D O D A T E K Č . 1 K E S M L O U V Ě O D Í L O

Most ev. č. 10576-2 Kyselá Voda

číslo smlouvy zhotovitele: 17/3282

číslo smlouvy objednatele: 153/P/2017

BOURANÉ OPĚŘ DLE SKUTEČNOSTI

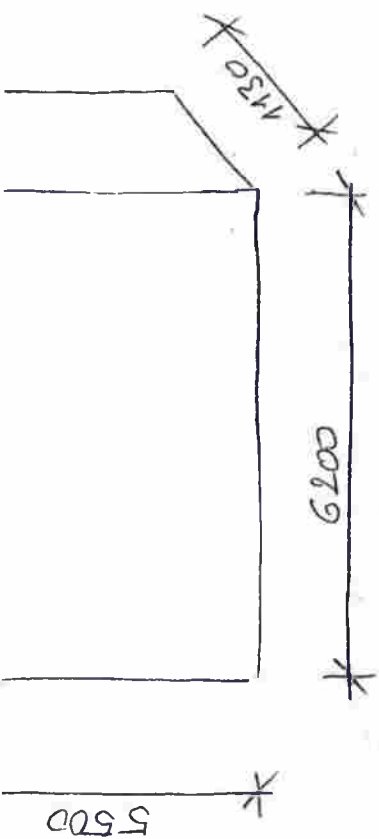
BOURÁNÍ OPĚŘ DLE ZADÁVACÍ DOKUMENTACE
- ODHAD

V návaznosti na tuto skutečnost bylo v rámci demolice provedeno upřesnění tvaru opěr a bylo zjištěno, že tyto mají větší objem, než bylo předpokládáno v dokumentaci PDPS.

S ohledem na výše uvedené AD s uvedenou úpravou položek soupisu prací souhlasí.

BOURÁNÍ KŘÍDEL DLE ZADÁVACÍ DOKUMENTACE

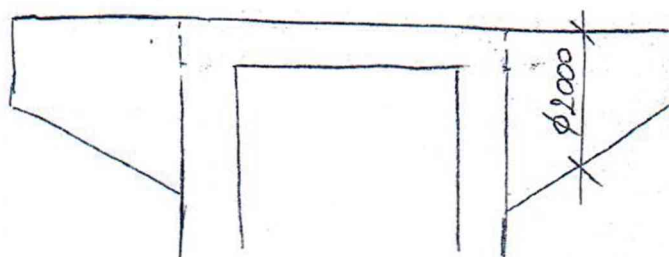
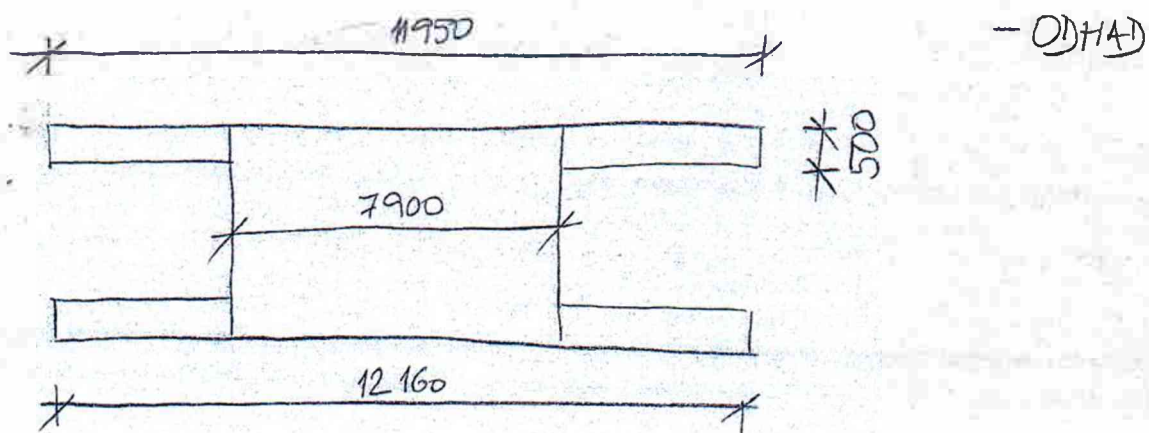
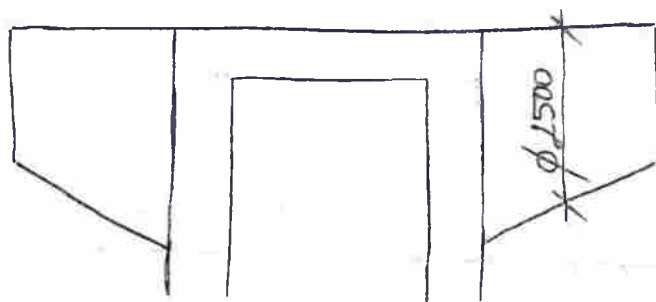
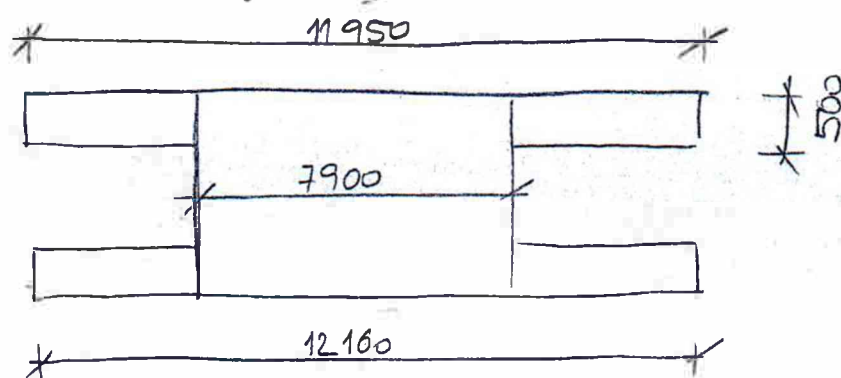
BOURÁNÁ KŘÍDLA DLE SKUTEČNOSTI
